承認	6年10月 日	(依頼) JRL 以内コミュニティセンター (依頼) 内建明子タワー・センター等建設工事(建築工事)	A-17/105
設計		地名 地 階 1 階 平 面 図	縮尺 1/100
株式会社	豊田 建築事務所		
会社	HIJIRI ARCHITECTS OFFICE CO., LTD

承認	6年10月 日	(仮称) JIR以南コミュニティセンター (仮称) 内務部サービスセンター建設工事(建築工事)	A-18/105
設計	図名	2 階平面図	縮尺 1/100
会社	株式会社 豊 建築事務所 HIJIRI ARCHITECTS OFFICE CO., LTD.

（仮称）内本町デイサービスセンター等建設工事（建築工事）	
図名

2 階平面図 S=1/100

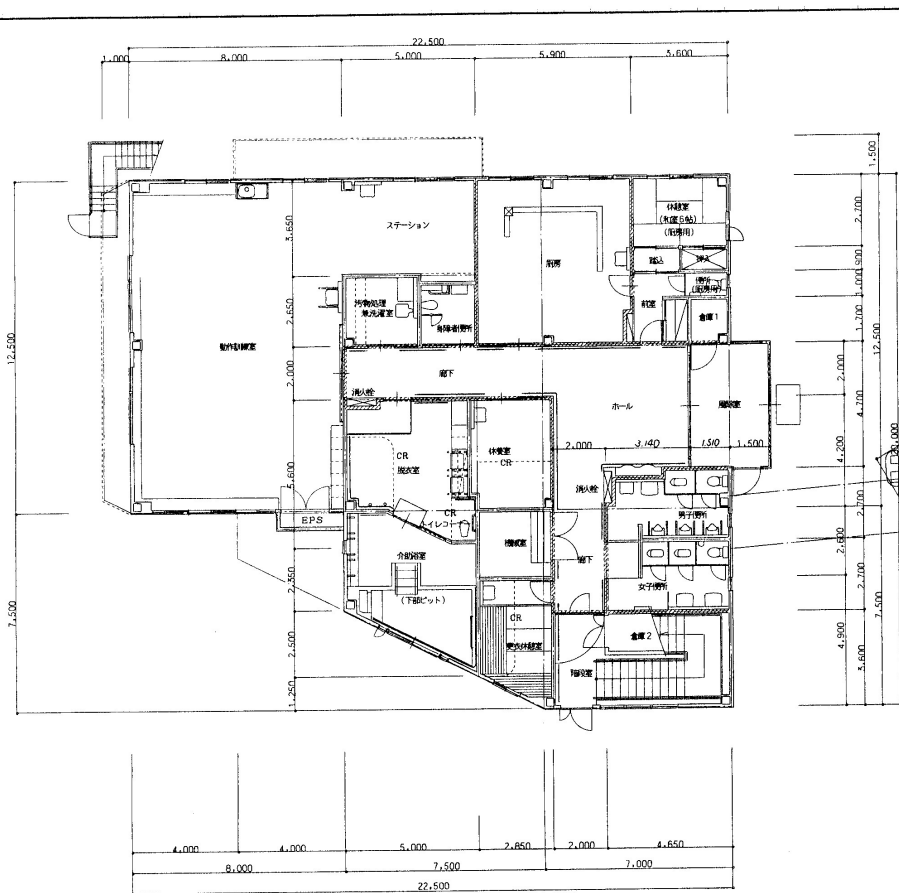
△	竣工時訂正 尚残：男女トイレ型寸法変更、多目的ホール内 DS 壁 欠損、壁見掛け点検口追加。 東棟：ハビタリ室内給湯器置場及び点検口追加 8-3-15	備考
□		
正

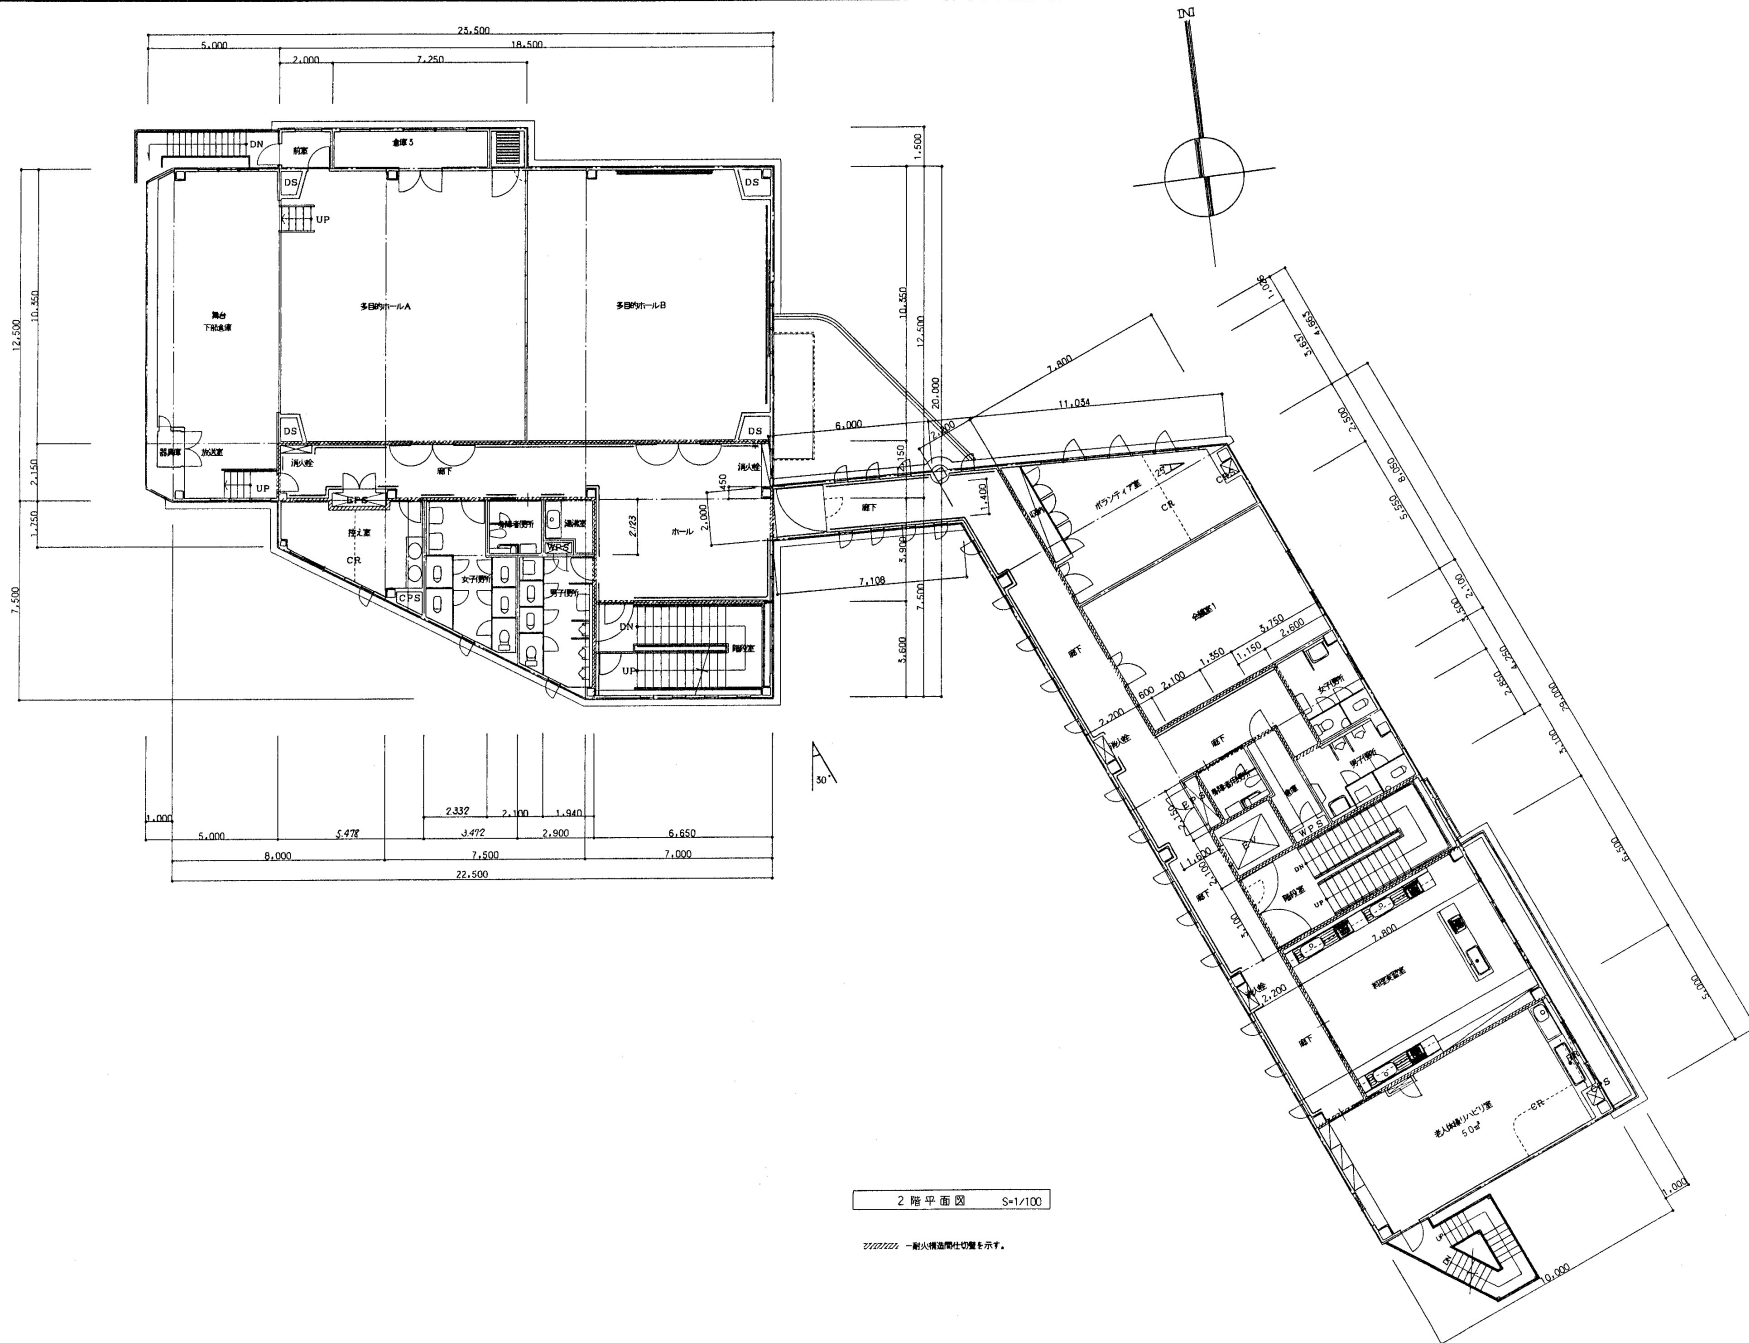
△	竣工時計画：西棟ステーションのバリエーション取り止め、用室内全所移動 浴室増設と階段変更。 東棟：ホール内 EPS 追加、介助用品展示コーナーのバリエーション 1部取り止め、他寸法は変更 8・3・15	備考
訂		
正

PH 階平面図 S=1/100

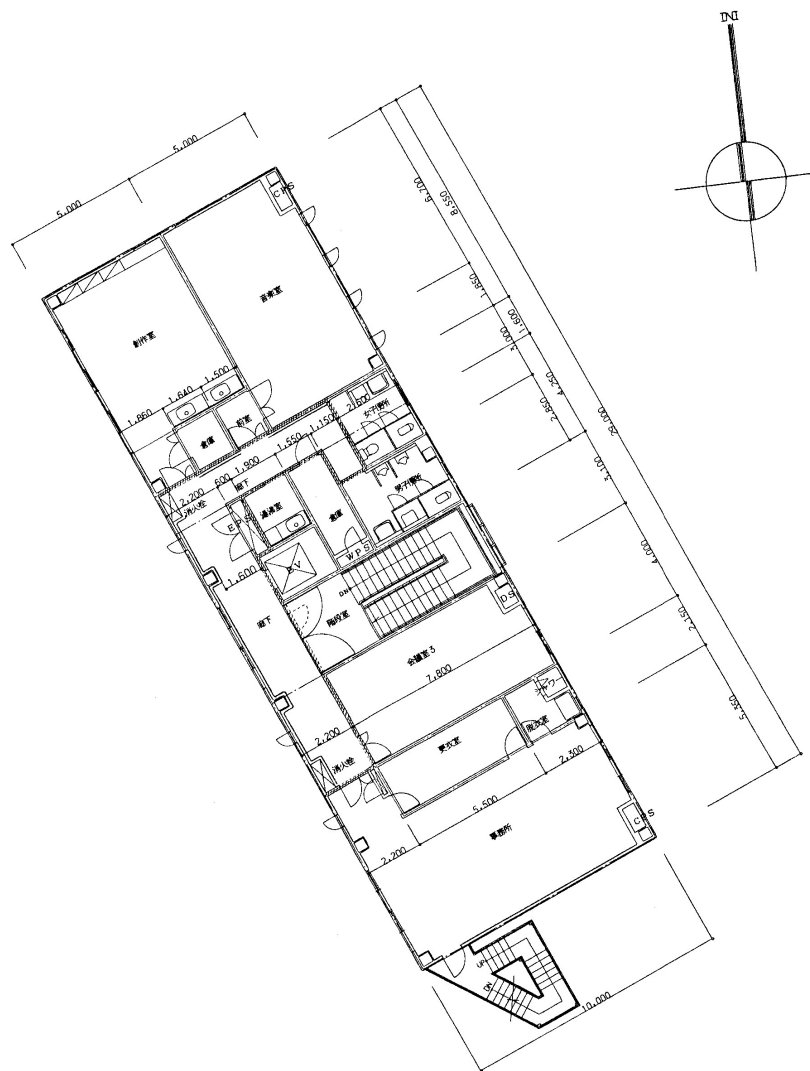
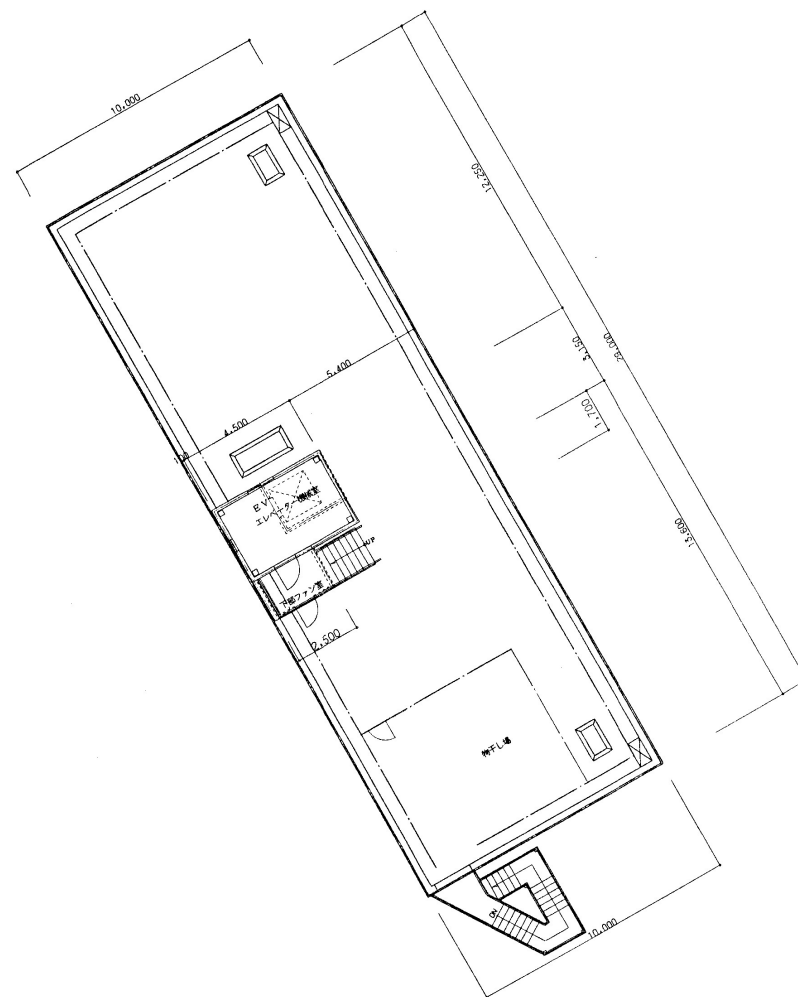
訂正	△	竣工時訂正 4階：事務所内給湯器運搬及び点検口追加、 女子便所洗面鏡追加。屋上：物干場フェンス変更 8・3・15
